RENESAS TECHNICAL UPDATE

製品分類	MPU & MCU	発行番号	TN-16C-A237A/J	Rev.	第1版
題名	R32C/111 グループ ユーザーズマニュアル ハードウェア編に関する仕様の削除ならびに誤記訂正		情報分類	技術情報	
適用製品	R32C/111 グループ	対象ロット等	関連資料	R32C/111 グループ ユーザーズマニュアル ハードウェア編 Rev.1.20 (R01UH0209JJ0120)

R32C/111 グループ ユーザーズマニュアル ハードウェア編 Rev.1.20において仕様の削除ならびに誤記がありましたので、以下のとおり訂正いたします。

図18.1を以下のとおり訂正いたします。

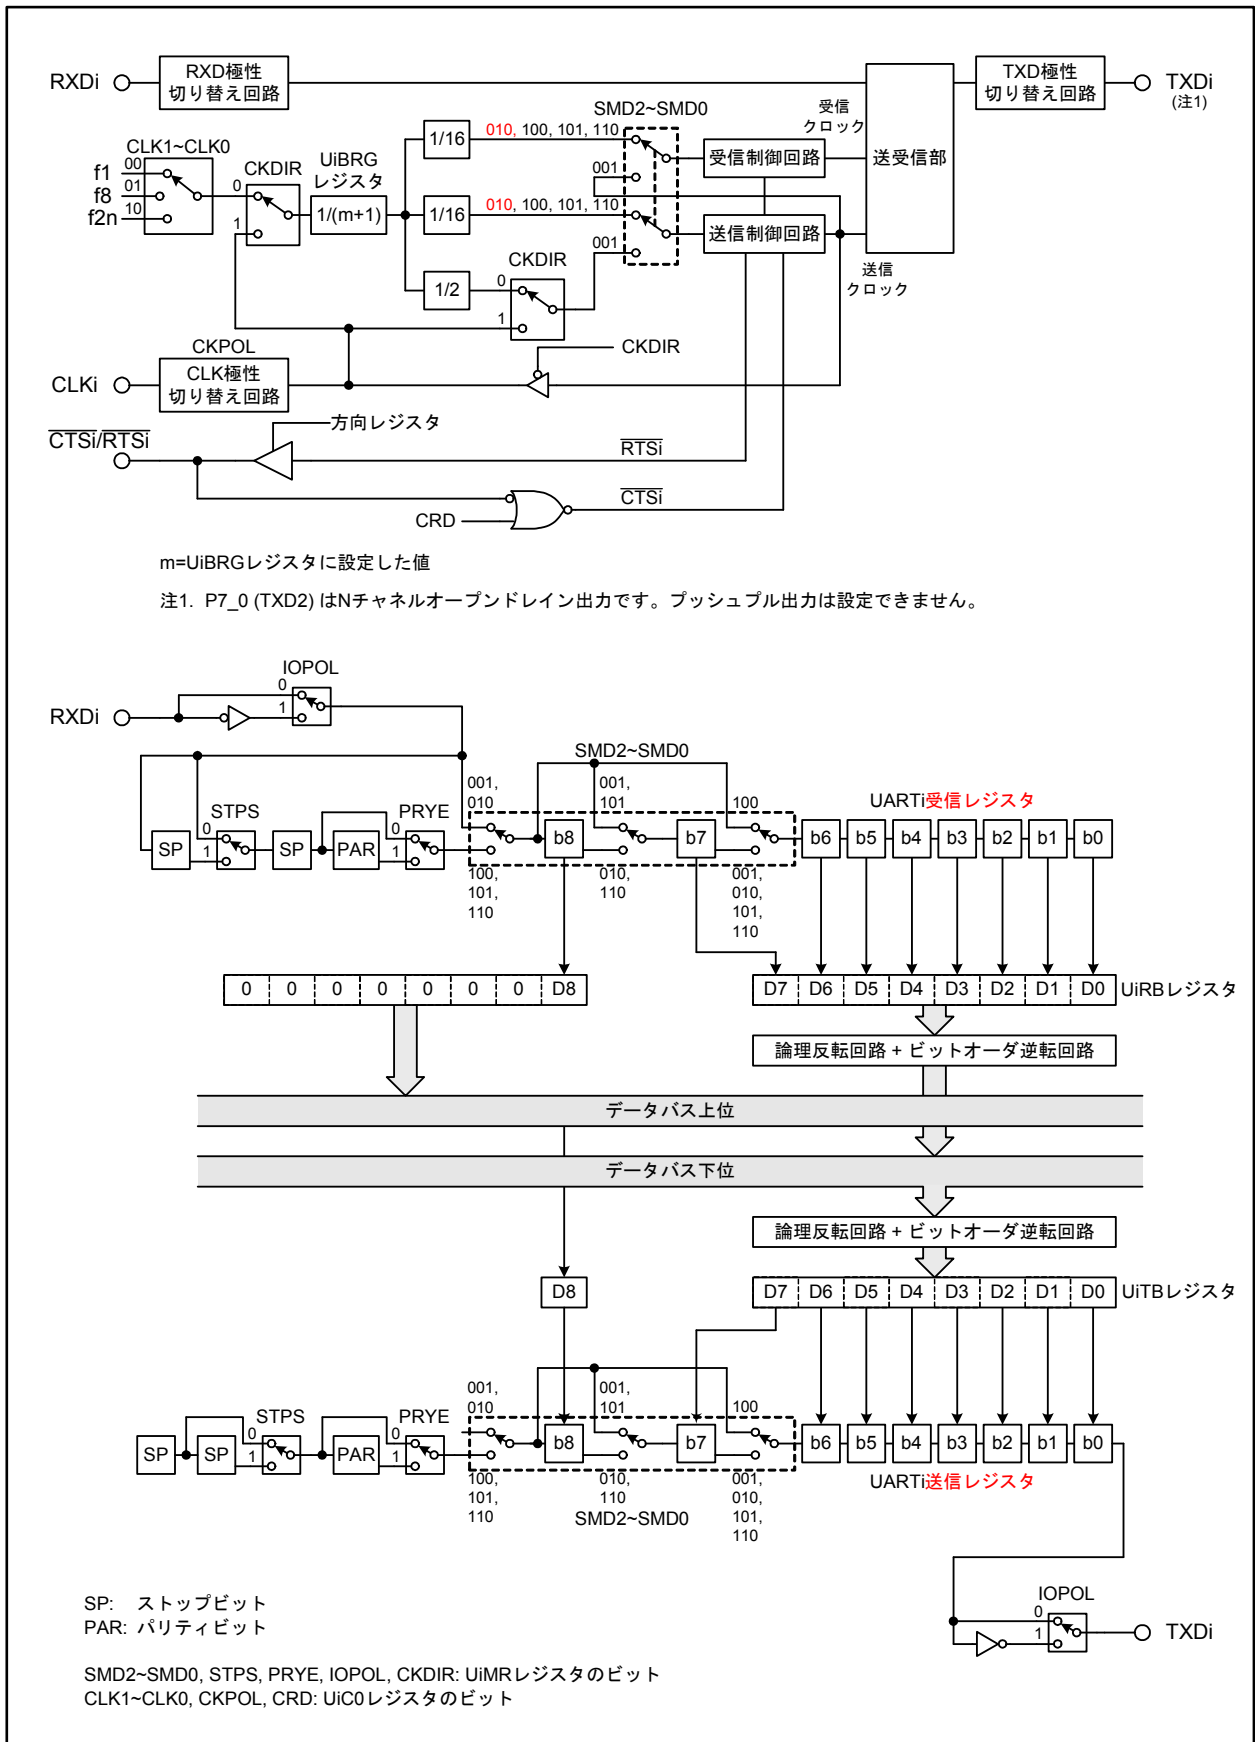
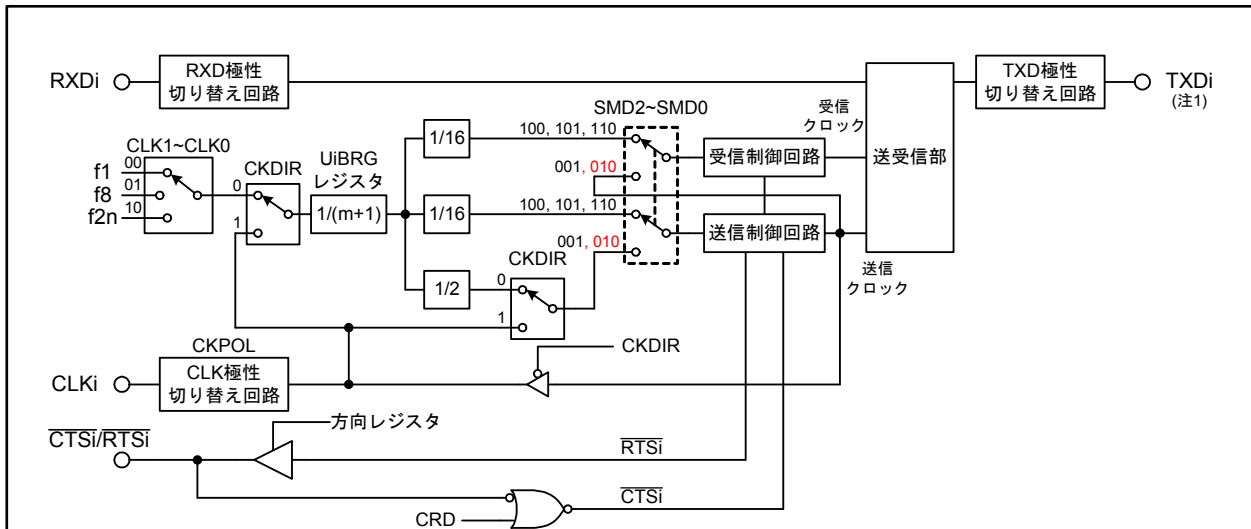
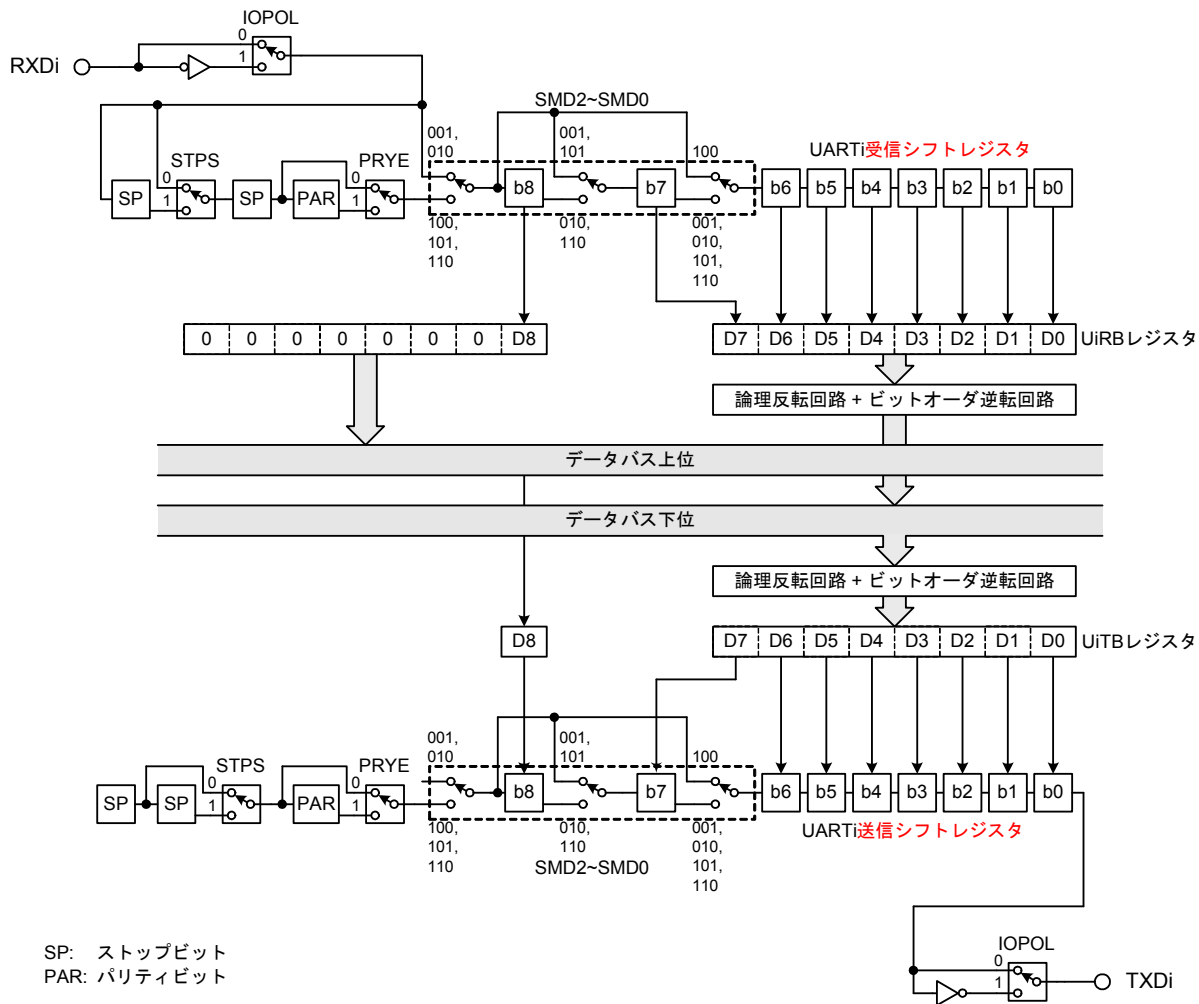
•Page 236 of 485

送信タイミング例 (内部クロック選択時)

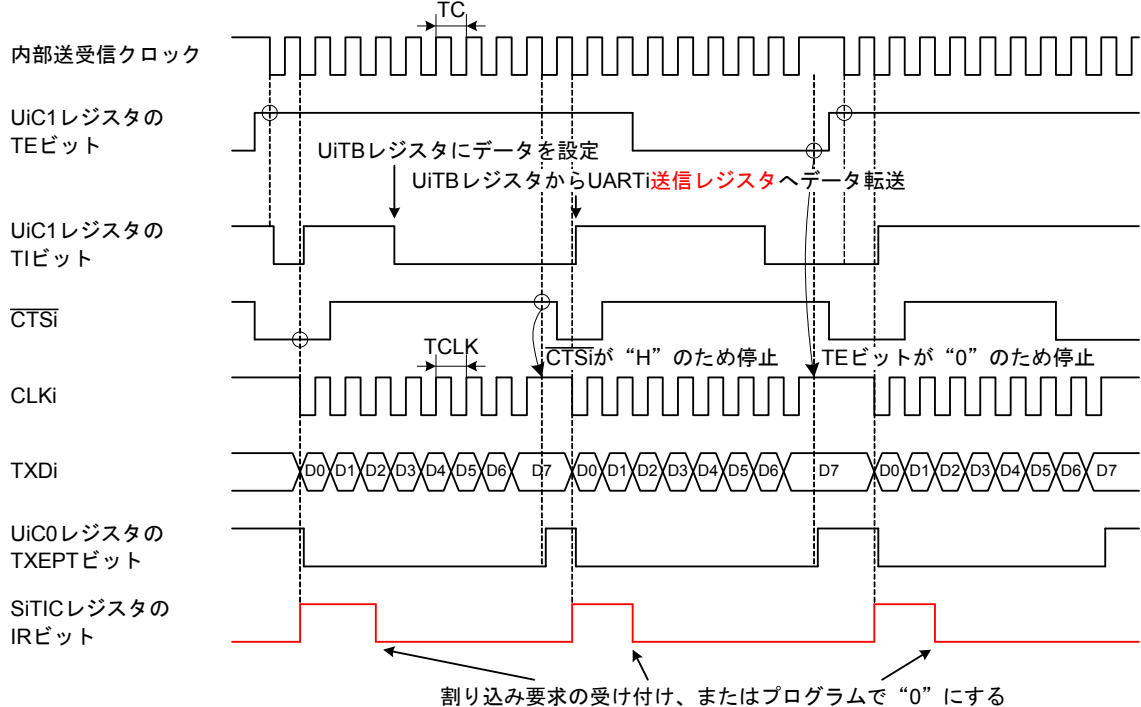
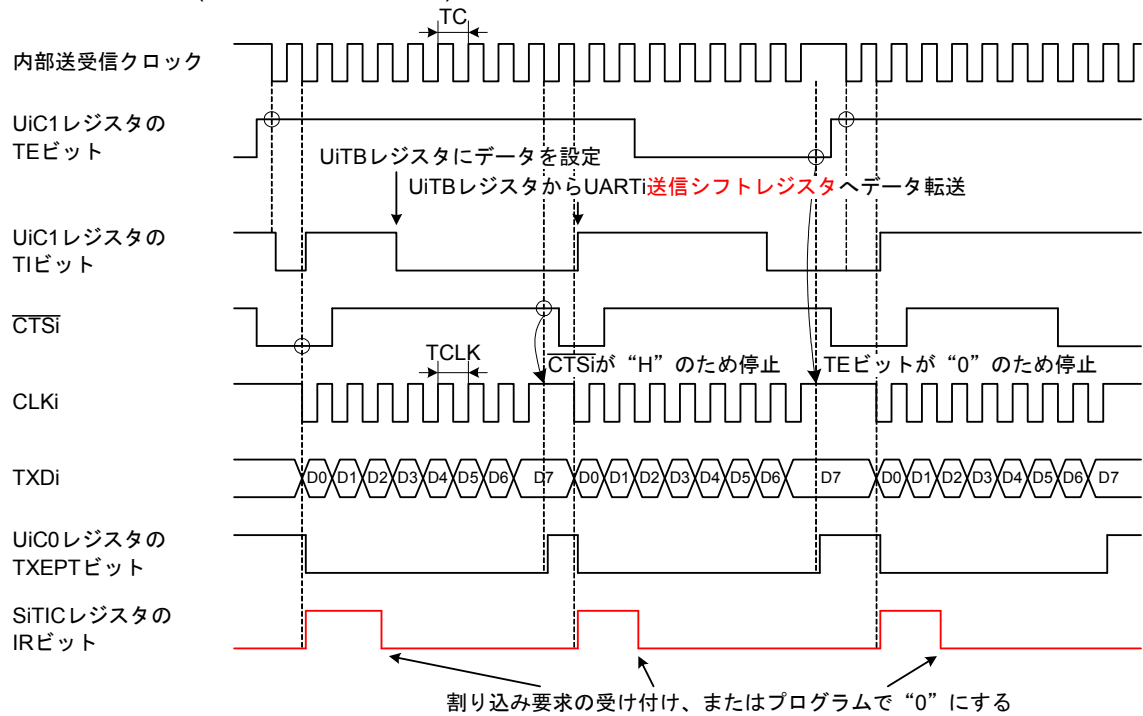
•Page 255 of 485

図18.20を以下のとおり訂正いたします。

この図は以下の設定条件の場合です。

- ・UIMRレジスタのCKDIRビット=0 (内部クロック選択)
- ・UIC0レジスタのCRDビット=0 (CTS機能許可)
- ・UIC0レジスタのCKPOLビット=0 (送受信クロックの立ち下がりて送信データ出力)
- ・UIC1レジスタ、U78CONレジスタのUiIRSビット=0 (送信バッファ空で割り込み要求発生)

キャラクタ長8ビット時の受信タイミング例 (パリティなし、1ストップビット)

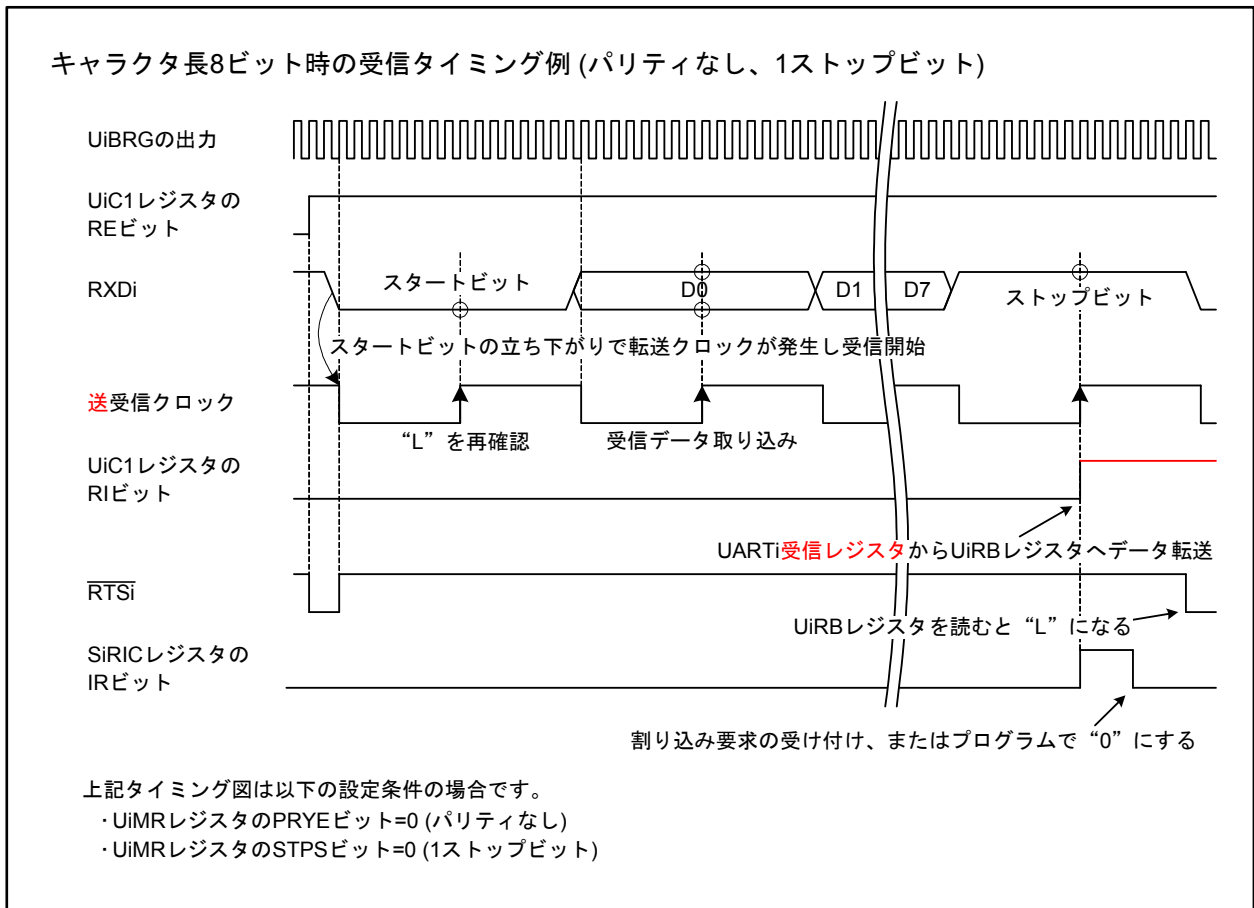
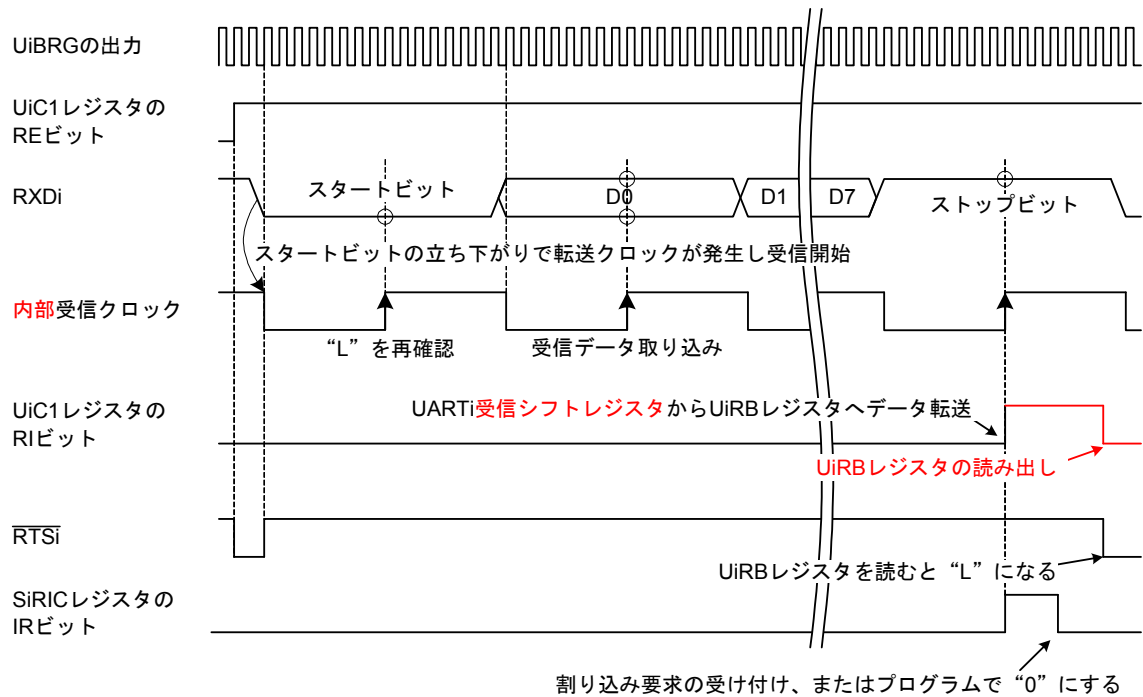
•Page 265 of 485

図18.27を以下のとおり訂正いたします。

上記タイミング図は以下の設定条件の場合です。
 ・UiMRレジスタのPRYEビット=0 (パリティなし)
 ・UiMRレジスタのSTPSビット=0 (1ストップビット)
